### **Haljala vallas Kooli tn 1 kinnistu ehitusloa eelnõu kooskõlastamata jätmine**

Olete esitanud Transpordiametile kooskõlastamiseks Lääne-Viru maakonna Haljala vallas Võsu aleviku Kooli tn 1 kinnistu ehitusloa eelnõu (menetlus nr 357972).

Ehitusluba antakse Võsu põhikooli ja lasteaia, kuuri, piirdeaia, mänguväljaku, paviljonide ehitamiseks. Ehitusloa aluseks on Võsu Põhikooli ja lasteaia eelprojekt (peaprojekterija Kolm Pluss Üks OÜ, töö nr 272).

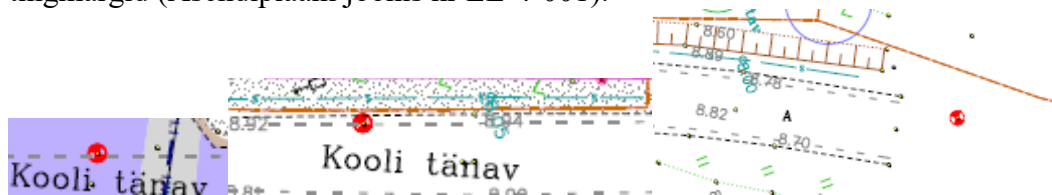
3.2. Joonis VPKL\_PP\_TL-8-02\_IKÕ-2; maakaabli ristumine mnt nr 17181 km 1,74, siin palume joonisel näidata IKÕ ala, tehnovõrk, so madalpinge maakaabel riigitee ja naaberkiinnistute katastriüksuste numbrid – ülejäänud legendid, tingmärgid, leppemärgid palume eemaldada. Tabelis on kirjas: Äralõike pindala, m<sup>2</sup> ja Äralõike ulatus – see ei vata tõele, palun „äralõike“ asemel IKÕ pindala, IKÕ ulatus.

- 5.2. Palun täpsustada, mida tähistavad riigitee teemaal, teekattes, teepeenras punasega tingmärgid (Asendiplaani joonis nr EL-4-001).

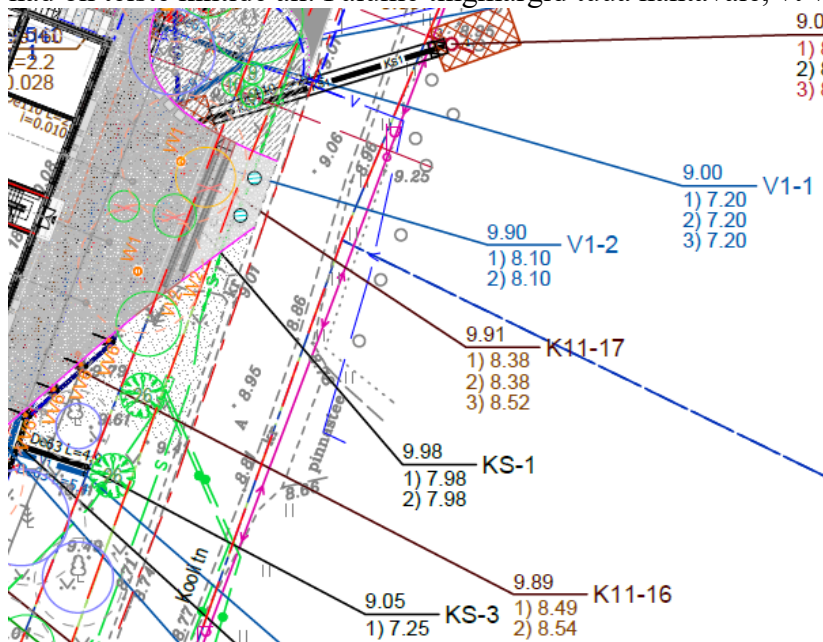
Sama küsimus on ka tehnovõrkude koondplaani kohta (VPKL\_PP\_TL-4-02\_Tehnovõrkudekoondplaan).

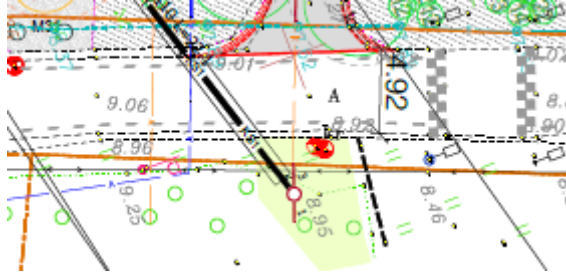
- 6.3. Tingmärkides puudub puurkaevikute tähistus – palume lisada.
- 6.4. Asendiplaanil on viirutus (kas see on puurkaevik?). See on täies mahus Kooli tn 18b kinnistul, vt väljavõtte joonisest:
